○平成 31 年 2 月 7 日（木）建築指導課報道発表資料

「(株)レオパレス 21 が施工した共同住宅における建築基準法に基づき認められている仕様への不適合について」

平成 31 年 2 月 7 日
住宅局 建築指導課

<図1 界壁>

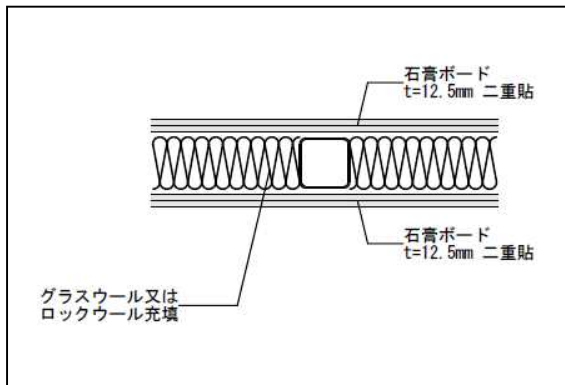
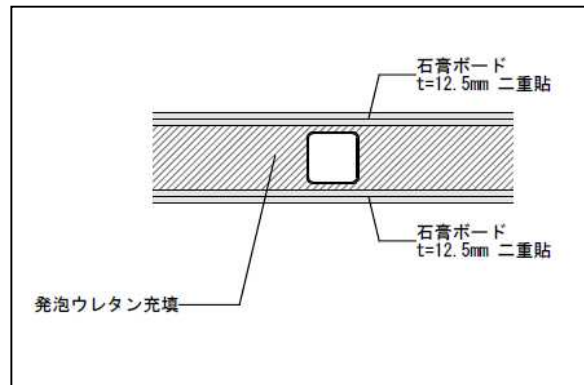
①界壁について(別紙1図 1)

- ・不適合は、界壁の内部に「発泡ウレタン」が充填されており、昭和 45 年建設省告示第 1827 号(遮音性能)に規定する仕様の一つである「グラスウール又はロックウール」と異なるものであること
- ・不適合が確認されたのは、平成 8 年 6 月 12 日～平成 13 年 9 月 17 日に着工の 771 棟^{※3}であること

- ・法定仕様に適合しない界壁、外壁及び天井について、所有者等関係者と調整の上、可及的速やかに改修等の対応を行うこと。
- ・また、同社が、平成 30 年 4 月 27 日及び 5 月 29 日に公表した共同住宅の界壁の不備についても、引き続き、調査を進め、所有者等関係者と調整の上、可及的速やかに改修等の対応を行うこと。

<図2 外壁>

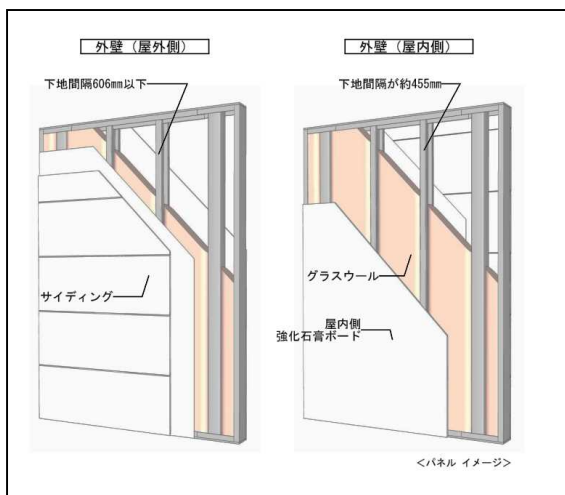
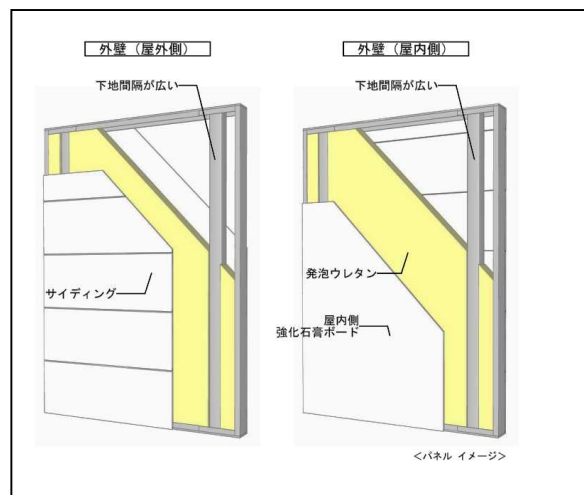
②外壁について(別紙1図 2)

- ・不適合は、1 時間準耐火構造、45 分準耐火構造又は防火構造の仕様の外壁とする必要があるにもかかわらず、外壁に用いるサイディングの取り付け方法や外壁の下地材の間隔等が、国土交通大臣認定(認定番号 1 時間準耐火構造: QF060BE-9225、45 分準耐火構造: QF045BE-9226、防火構造: PC030BE-9202)の仕様と異なるもの

であること

- ・ 不適合が確認されたのは、平成 8 年 6 月 12 日～平成 13 年 9 月 17 日に着工の 925 棟(うち、1 時間準耐火構造 302 棟、45 分準耐火構造 270 棟、防火構造 353 棟)^{※3}であること

<図3 床を構成する天井>

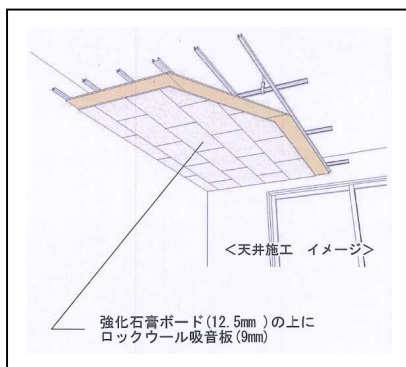
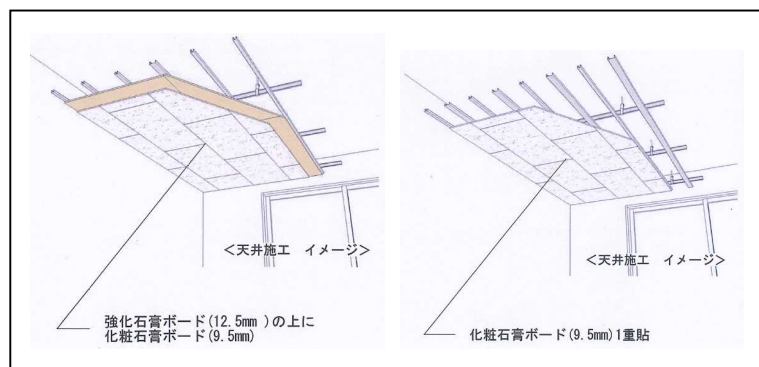
③天井について(別紙1図3)

- ・ 不適合は、1 時間準耐火構造の仕様の床とする必要があるにもかかわらず、床の直下の天井が、「強化せっこうボード 12.5mm と化粧せっこうボード 9.5mm」又は「化粧せっこうボード 9.5mm」となっており、平成 27 年国土交通省告示第 253 号(1 時間準耐火構造)に規定する仕様の一つである「強化せっこうボード 12mm 以上とロックウール吸音板 9mm 以上」と異なるものであること
- ・ 不適合が確認されたのは、平成 8 年 3 月 16 日～平成 13 年 1 月 22 日に着工の 641 棟^{※3}であること
